Änderung an den Laufrollen einiger Spannarme für den Nebenaggregatetrieb

Stand 03.2010

INA 0055

Bild 1: Detailansicht der Laufrollen in der bisherigen Ausführung (links) und der neuen Ausführung (rechts)

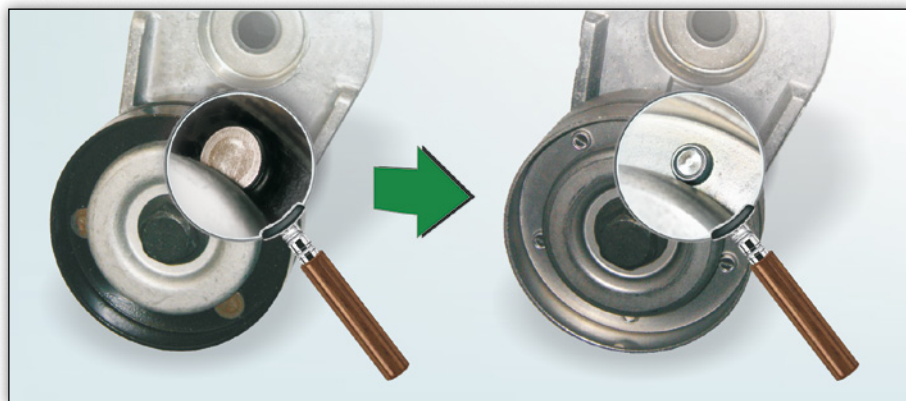
Schaeffler Automotive Aftermarket bietet für die aufgeführten Spannarme ab sofort Versionen mit geänderter Laufrolle an.

Die Unterschiede sind, wie auch im Bild 1 dargestellt, zum einen die Beschichtung (früher schwarz, jetzt metallene) und zum anderen die Verbindung beider Laufbahnhälften (früher genietet, jetzt getoxt).

In der Umstellungsphase kann es zu Mischbeständen der beiden Ausführungen kommen. Beide Versionen entsprechen den technischen Anforderungen und können uneingeschränkt für die in den Katalogmedien angegebenen Fahrzeuge verwendet werden.
